天津大学卫津路校区信网中心核心机房电力增容（项目编号：TDJJ202600012）疑问及回复

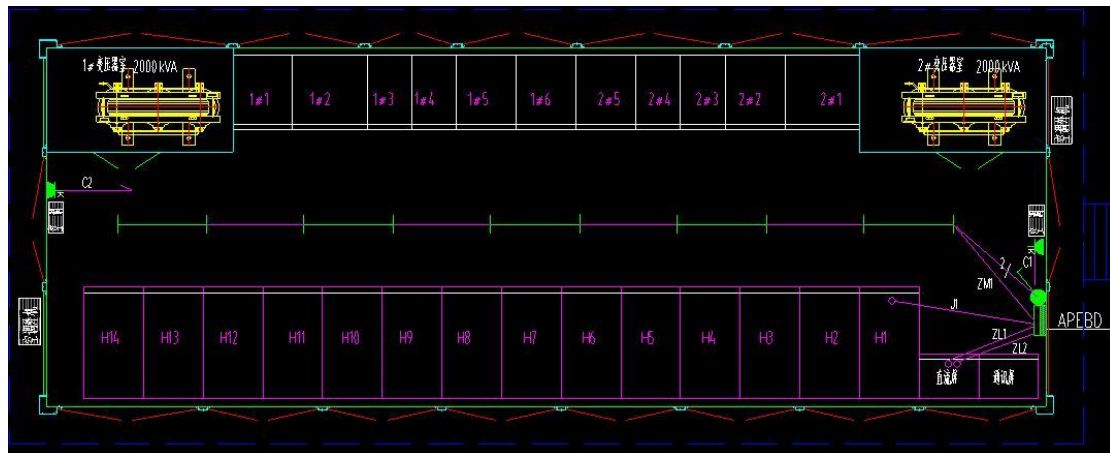
九、本次勘察未进入 35kV 变电站；清单含更换 CT 工作，必须停电施工。若只能夜间施工，是否计取夜间施工费。

答复：是否夜间施工，需与学校沟通协商确定。措施清单中已包含夜间施工，投标单位自行综合考虑报价。
